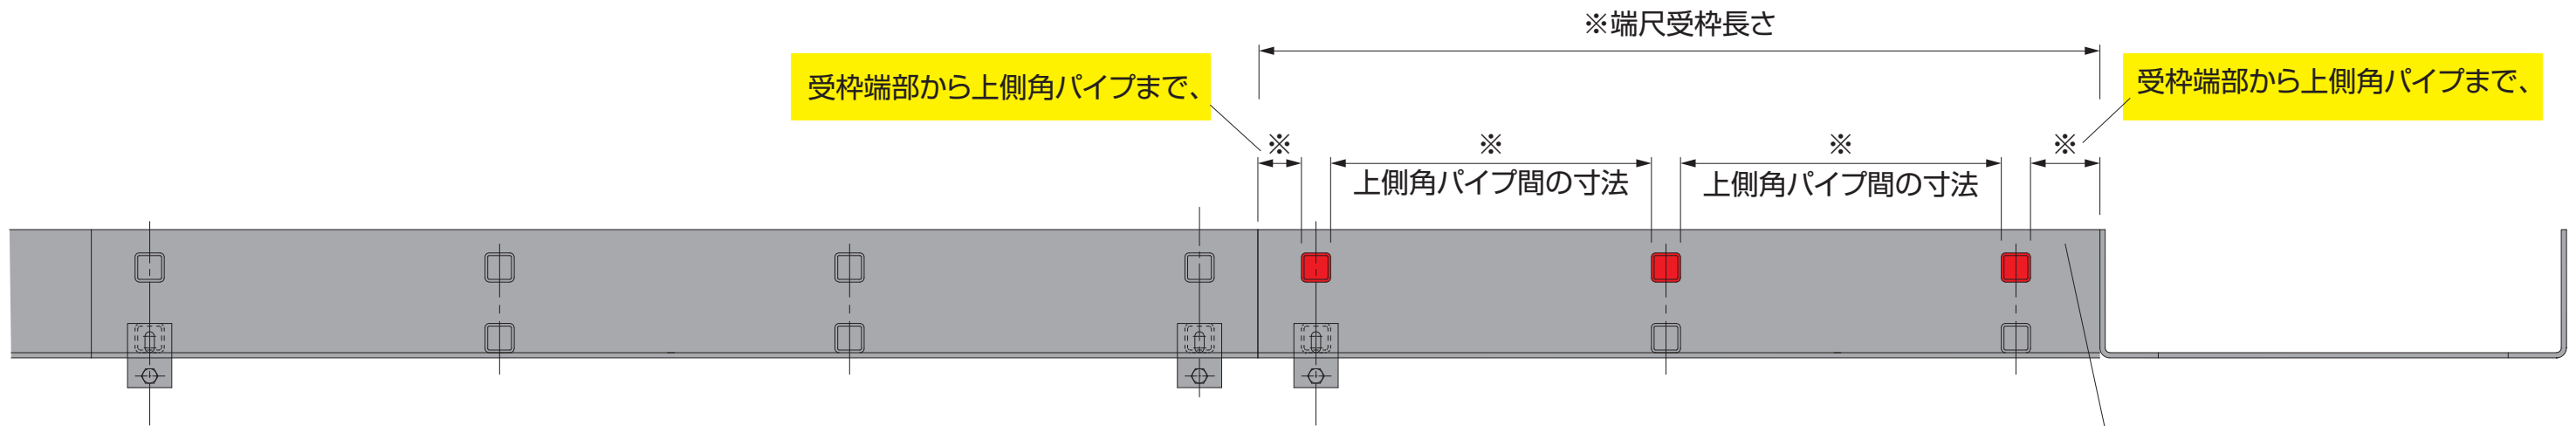
※の寸法を実測の上、ご指示願います。

蓋がVSMQの場合に、端部のFBと角パイプが干渉しないか確認いたします、

ご指示頂いた角パイプに対して、スライドスクリーロックが干渉することなく、稼動するかを確認いたします。
